改善箇所説明図

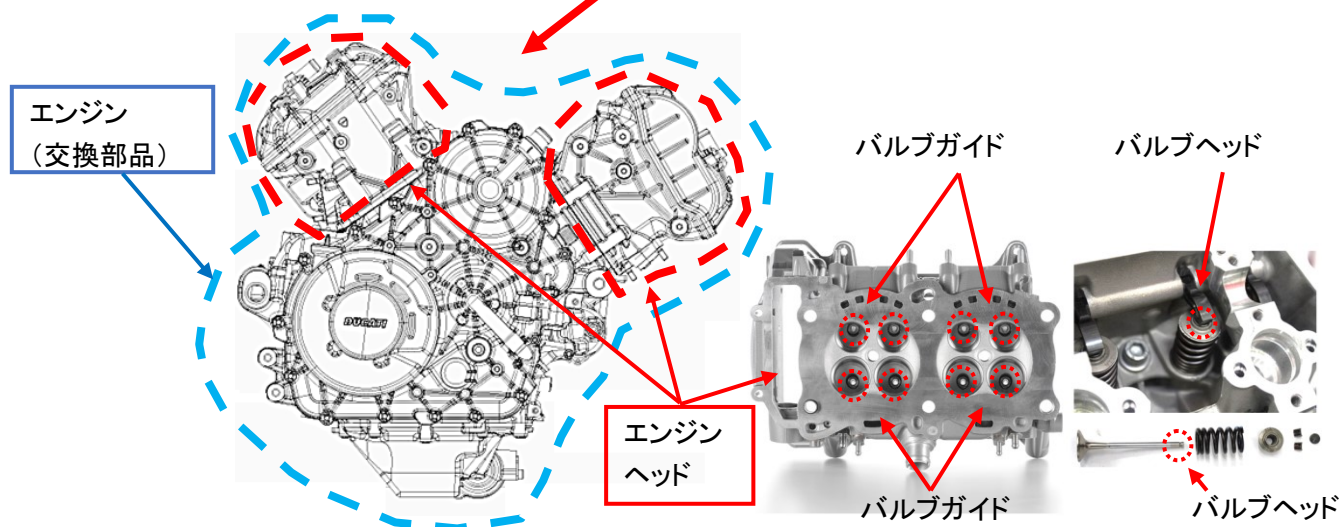
基準不適合発生箇所

エンジンヘッドのバルブガイドが不適切なため、過度の摩耗が生じるものがある。そのため、異音が発生し、そのままの状態で使用を続けると、バルブヘッドが破損することで、エンジン性能が低下し、最悪の場合、期待する加速力が得られなくなることで転倒するおそれがある。

改善の内容

全車両、エンジンを良品に交換する。
